Controlebezoek - Periodiek [Hfst 6.5]

Verslagnummer:
40/30122025/54704/62726/1

Inspectie adres: Metselstraat 9, 3300 Tienen
(België)

Eendraadschema en situatieplan

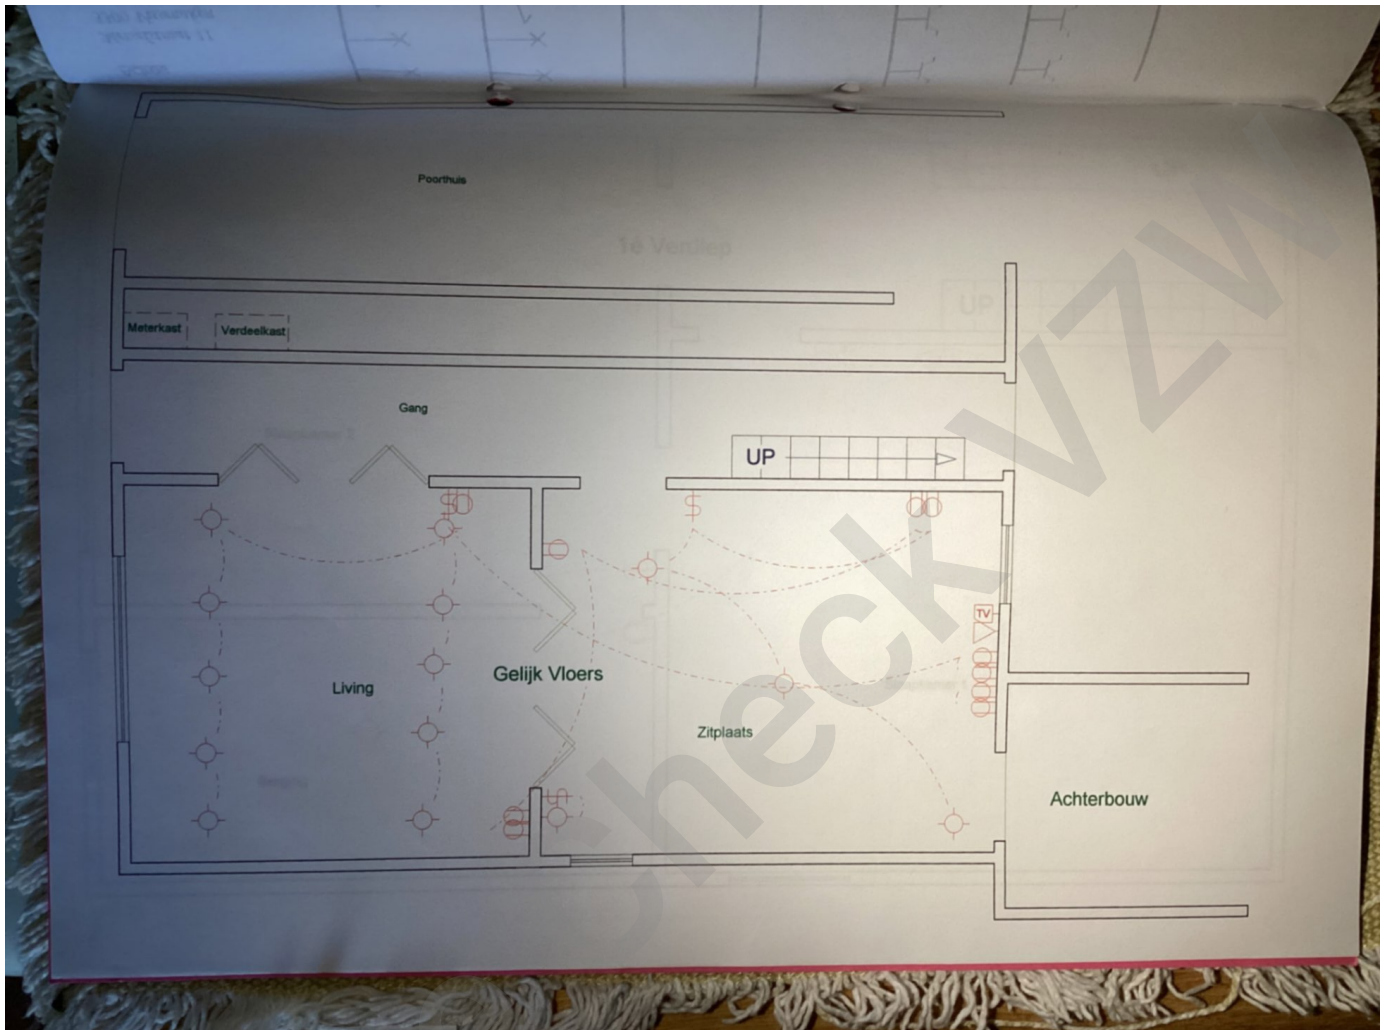
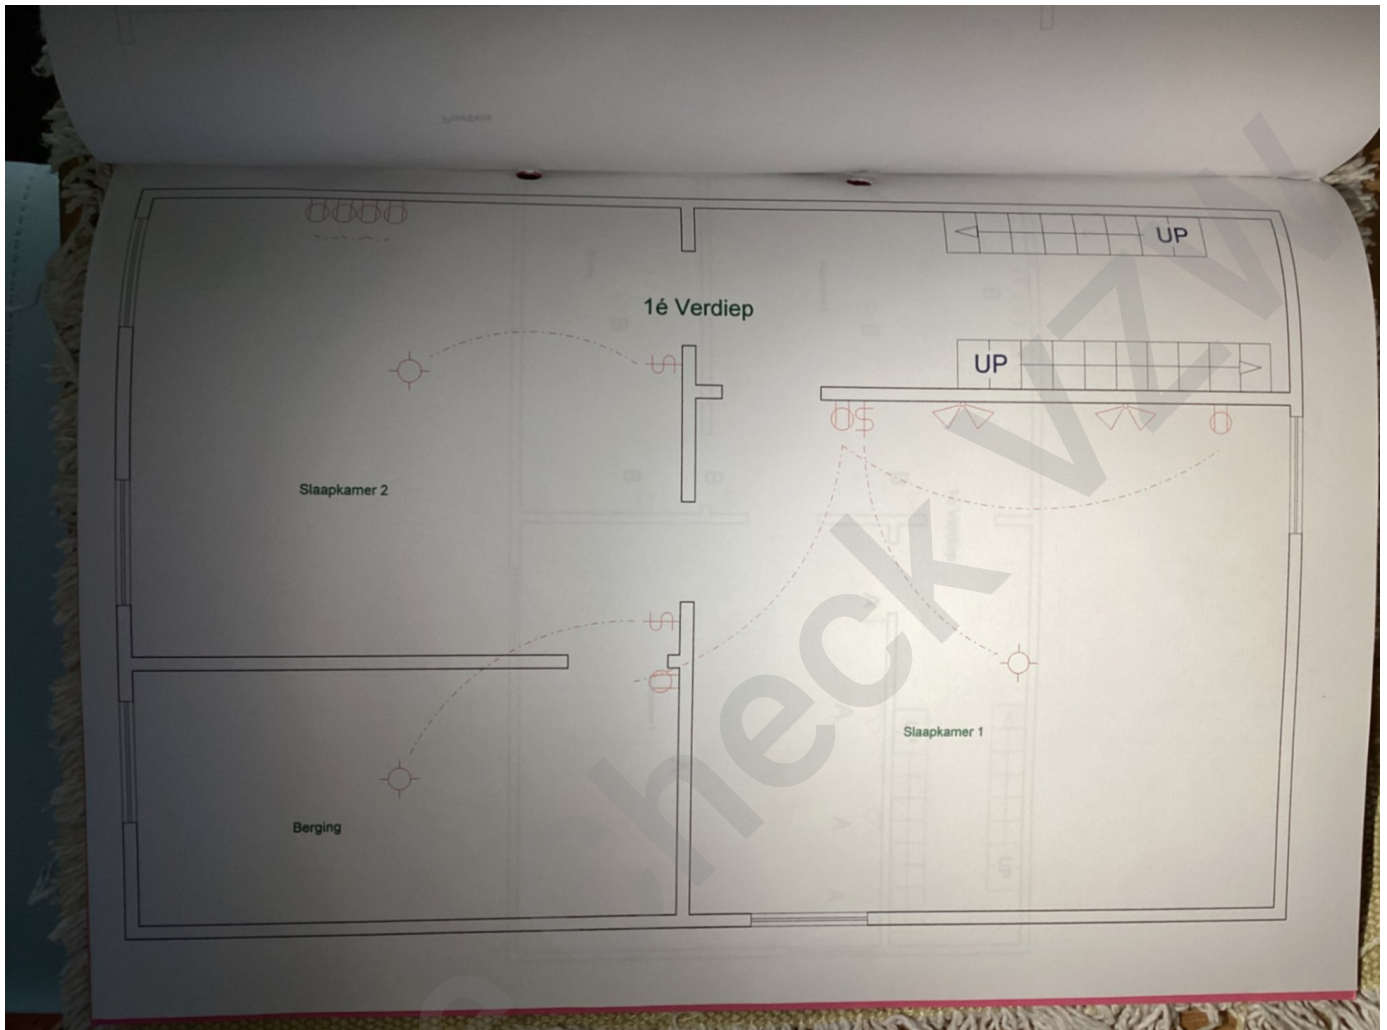
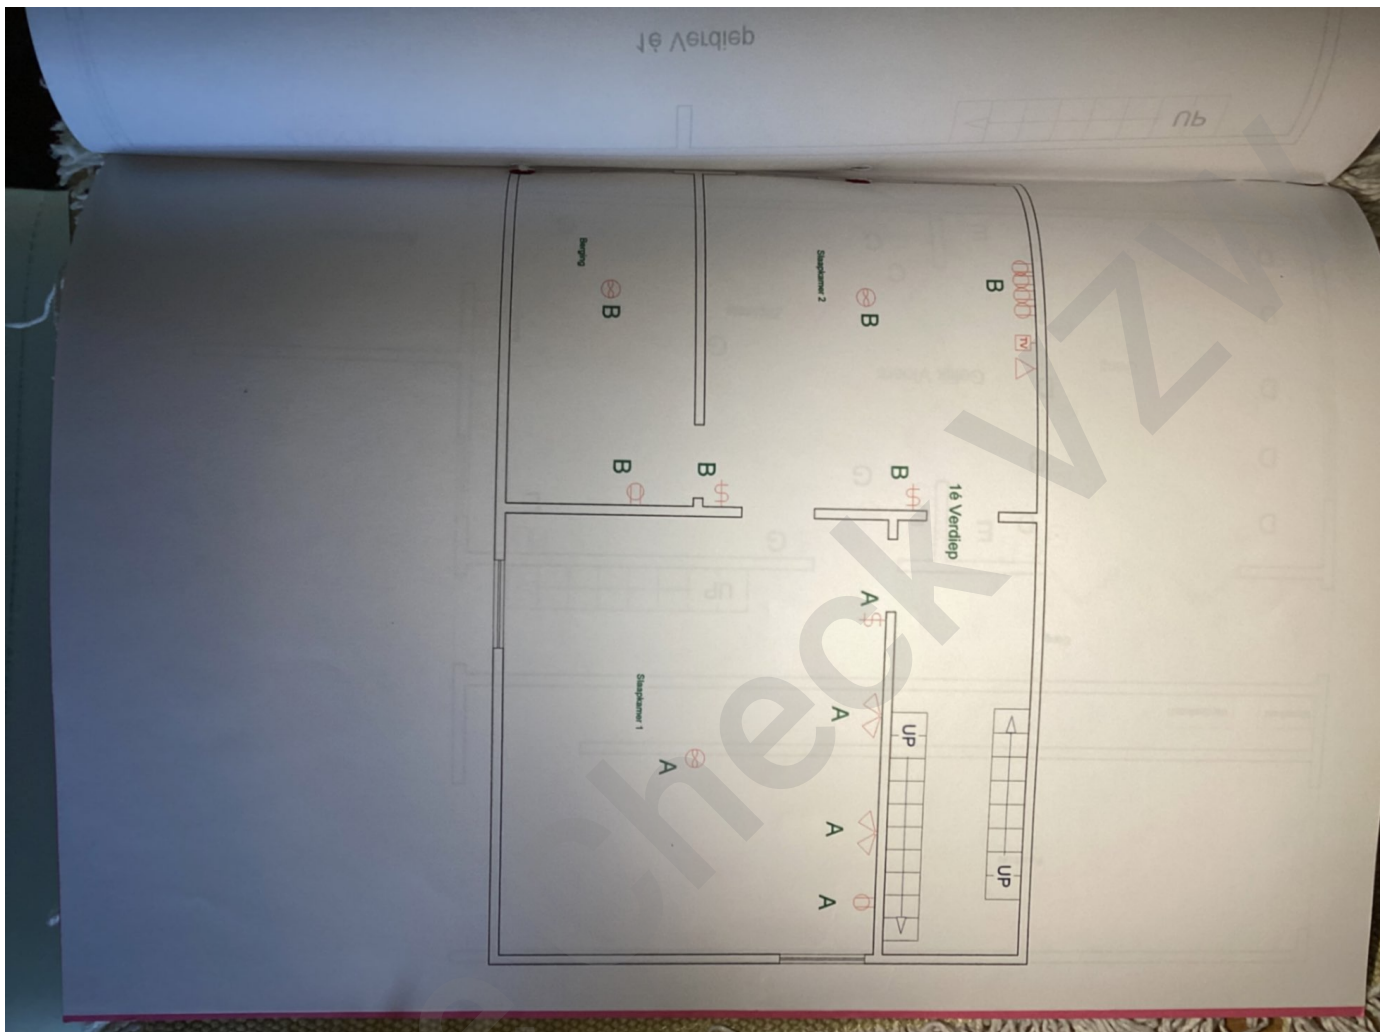
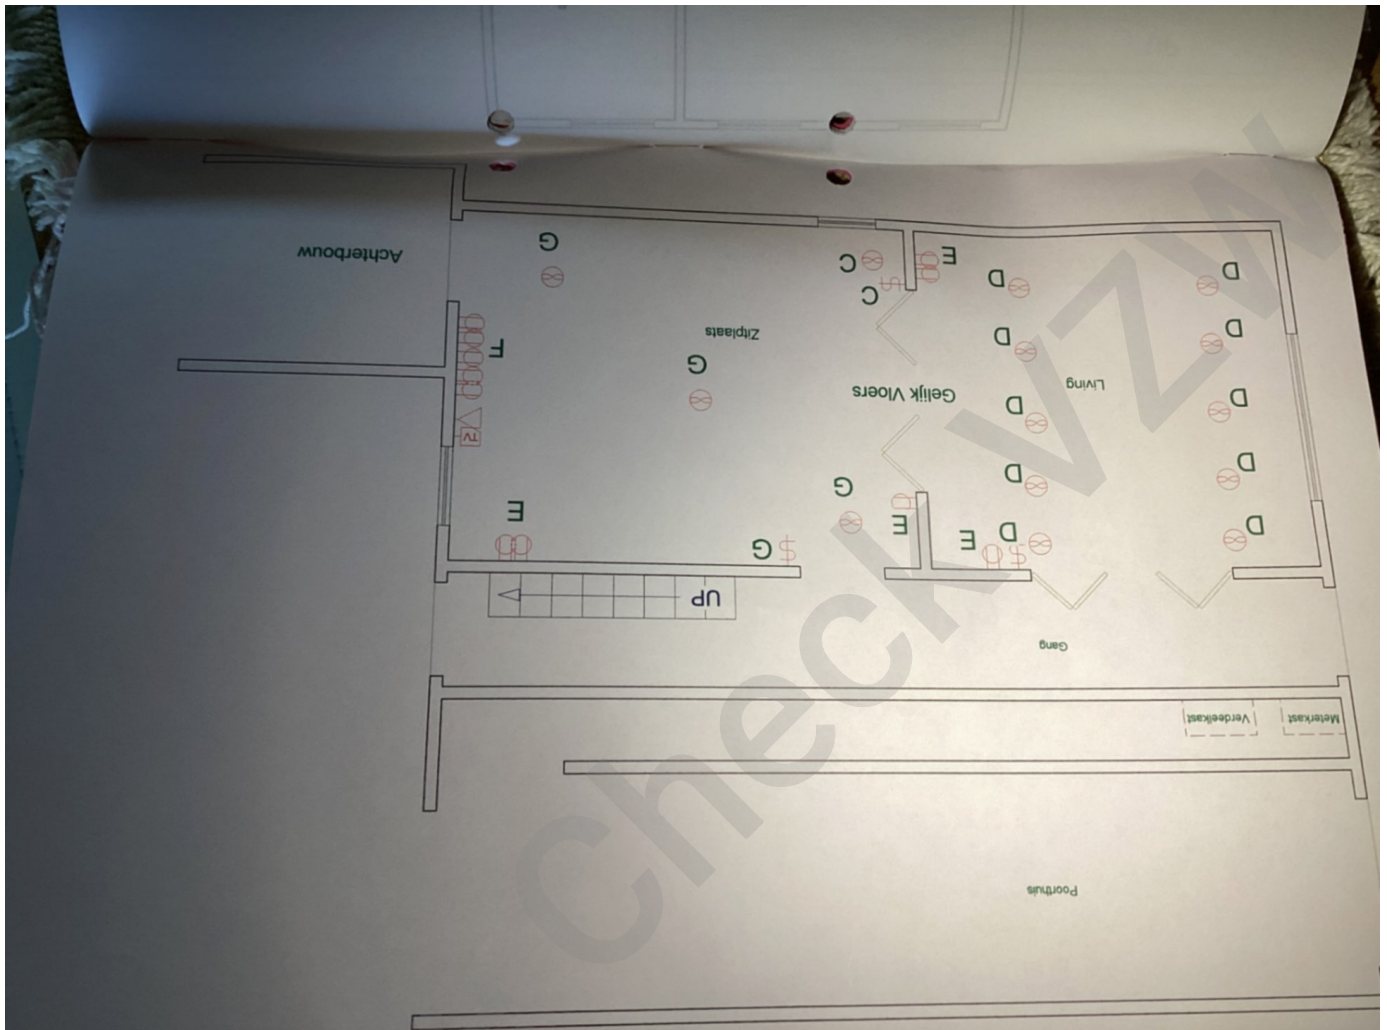
- Het eendraadschema en situatieplan komen niet overeen met de werkelijkheid. - Afd.3.1.2
- Elektrische leidingen zijn niet op voldoende afstand van andere niet-elektrische leidingen geplaatst. - oAfd. 5.2.8
